T.C.
ANTALYA BÜYÜKŞEHİR BELEDİYE BAŞKANLIĞI
İmar ve Şehircilik Dairesi Başkanlığı

Konu : Alanya, Mahmutlar Mah. 748 parsel
İtiraz.

KONU: 1,2,3,4,5,6,7,8,9,10,11 ve 12 NOLU İTİRAZ DİLEKÇELERİ ve ALANYA BELEDİYESİNİN DÜZENLEMELERİ DOĞRULTUSUNDA HAZIRLANAN 748 NOLU PARSELDE İMAR PLANI DEĞİŞİKLİĞİ

1/1000 ÖLÇEKLİ UYGULAMA İMAR PLANI DEĞİŞİKLİĞİ AÇIKLAMA RAPORU
1. PLANLAMANIN AMAÇ VE KAPSAMI

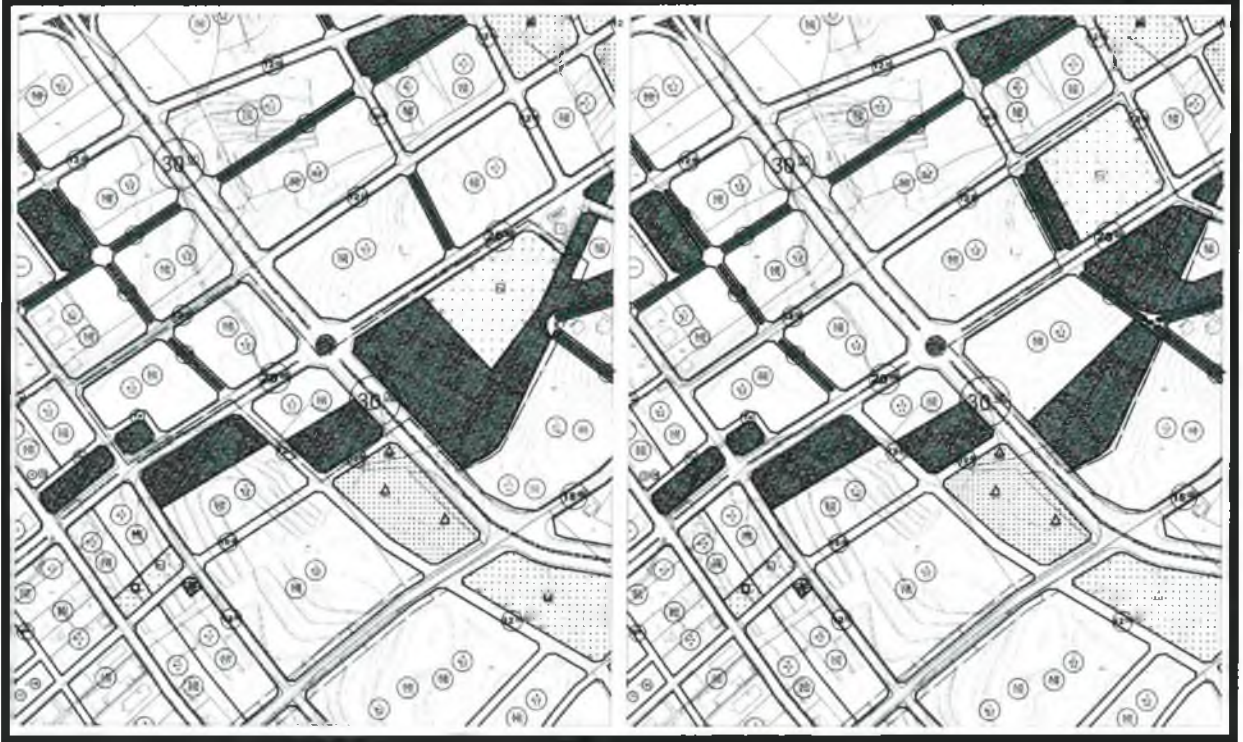
Soz konusu dilekçelerde konut alanlarının bir arada düzenlenmesi talep edilmiştir.

Söz konusu dilekçelerde 748 parsel üzerindeki konut alanlarının bir arada düzenlenmesi talep edilmiştir.

Antalya ili Alanya ilçesi Mahmutlar Mahallesi sınırları içerisinde bulunan 748 parsel yaklaşık 120.000 metrekaredir. Arsamızın daha önce Mahmutlar belediyesi tarafından yapılan imar çalışmalarında % 40 yakın alanı yol, park, BHA v.b için ayrıırken bu oran yaklaşık % 60'a çıkarılmıştır. Daha önce başka alanlarda olan BHA VE PARK ALANLARI bizim arsamıza getirilmiştir. Bu durum Mahmutlar belediyesi tarafından yapılan ve Büyükşehir Belediyemiz tarafından yapılan 1/1000 planlar karşılaştırıldığında görülebilmektedir. Üstelik arsamız içinden daha önce Mahmutlar belediyesi tarafından yapılan imar planında doğu-batı doğrultusunda 15 metrelik yol 30 metreye yine ; kuzey-güney doğrultusundaki yol 15 metreden 20 metreye , yine kuzey -güney yönlü yol 10 metreden 12 metreye çıkarılmıştır. Bu yollara karşı değiliz.

Mahmutlar Belediyesi tarafından yapılan imar planında yerleşim alanı(konut) iken. tarafımızdan yapılan son düzenleme ile arsamızın doğu kısmında bulunan kısım BHA VE PARK alanı olarak görülmektedir. Bu alan 20 ve 30 metre yola cephe ve yaklaşık 24.000 metrekare büyüklüğündedir. Arsamızın bütün parsellerde olduğu gibi yol, park, BHA gibi kısımların çıktıktan sonra kendi parselimiz içinden kalan kısmın tarafımıza bırakılmasını istiyoruz. Bu 24.000 metrekarelik alanın büyük çoğunluğunun daha önce askıya çıkan 1/1000 planda olduğu gibi tarafımıza bırakılmasını istiyoruz. Gerekirse temsileci olarak komisyona gelebilir, bu konuları müzakere edebiliriz. Park ve BHA alanları, arsamızın kuzeyinde bulunan ibadet alanının yanına alınmasını istiyoruz. Daha sonra yapılacak imar çalışmalarında da başkalarının yerini biz ya da bizim yerimizin başka birilerinin olmasını istemiyoruz. Arsamızın büyüklüğü düşünüldüğünde bu doğal hakkımız. Plan ve imar çalışmalarında bunun yapılması da mümkün.

Arsamızın büyük bölümü güney kısmı 1.75 EMSAL 5 KAT İMARLI İKEN; kuzey kısmı 1.05 EMSAL 3 KAT İMARLIDIR. arsamızın 1.05 EMSAL 3 KAT İMARLI KISMININ 1.75 EMSAL 5 KAT İMARA ÇIKARILMASI arsamızın bütünlüğü açısından adaletli olacaktır. 1/1000 plana bakıldığı zaman Mahmutların batı bölgelerinde aynı emsalde olan, denize bizim arsamızdan daha uzakta kalan arsaların 1.75 EMSAL 5 KAT İMARLI olduğu görülmektedir. Bunun adalet ve eşitlik ilkesine aykırı olduğunu düşünüyorum.

Mevcut plan kararları tekrar gözden geçirilmiştir. Parselin kuzey batısındaki mevcut plan da bulunan B/H/A ve Park alanı komisyon kararı ile yeniden düzenlenerek B/H/A ve parkın bir kısmı 20m'lik yola kuzeyine alınmış olup aynı yerdeki konut alanı 30m'lik yola cephe alacak şekilde düzenlenmiş, mevcut yol bağlantıları ve Park alanları plan bütünlüğüne uygun olacak şekilde tekrardan düzenlenmiştir.

Parselin kuzey batısındaki mevcut planda bulunan B.H.A. ve Park Alanı komisyon kararı ile yeniden düzenlenerek B.H.A ve Park Alanının bir kısmı 20m. lik yolun kuzeyine taşınmış olup aynı yerdeki konut alanı 30m. lik yola cephe alacak şekilde düzenlenerek mevcut yol bağlantıları ve Park Alanları plan bütünlüğüne uygun olacak şekilde düzenlenmiştir.
